改善箇所説明図

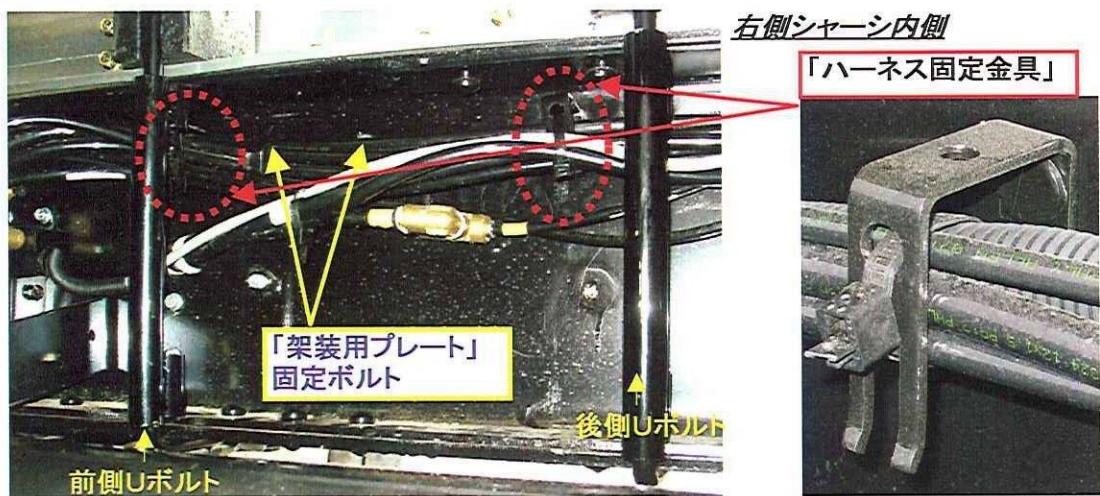
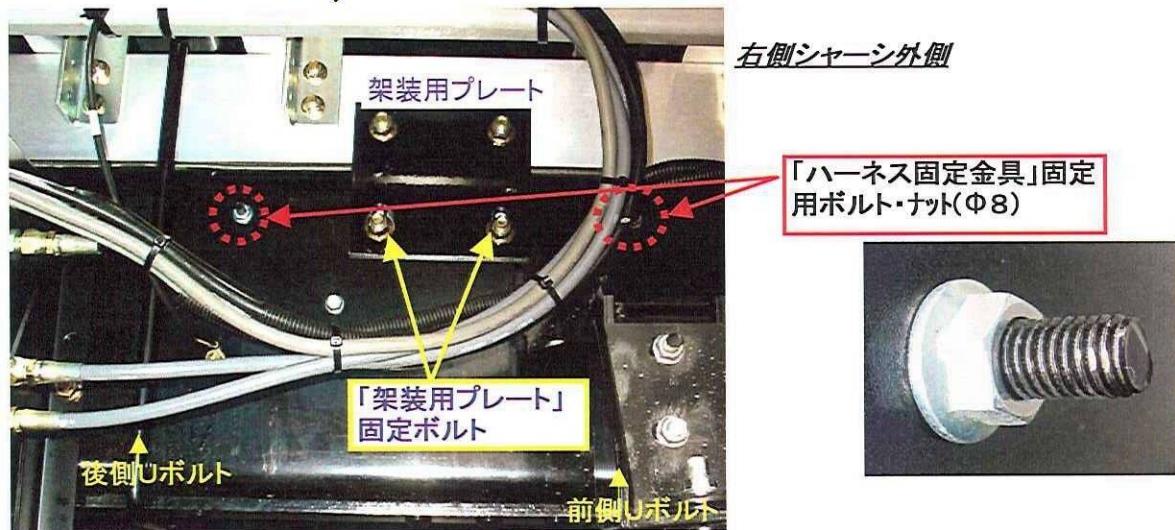
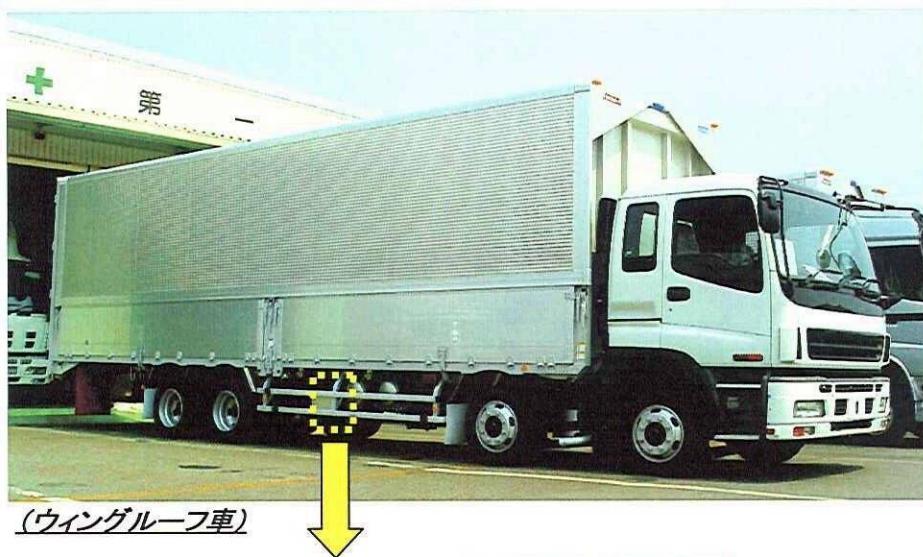
不具合発生箇所

大型ウイングルーフ車において、車体に荷台を固定する作業時に、一時的に電気配線を固定する金具の締結ボルトを緩めたまま作業終了後に再締め付けをしていないものがある。

改善の内容

全車両、ハーネス固定金具の締結ナットを点検し、緩んでいるナットを再締め付けする。
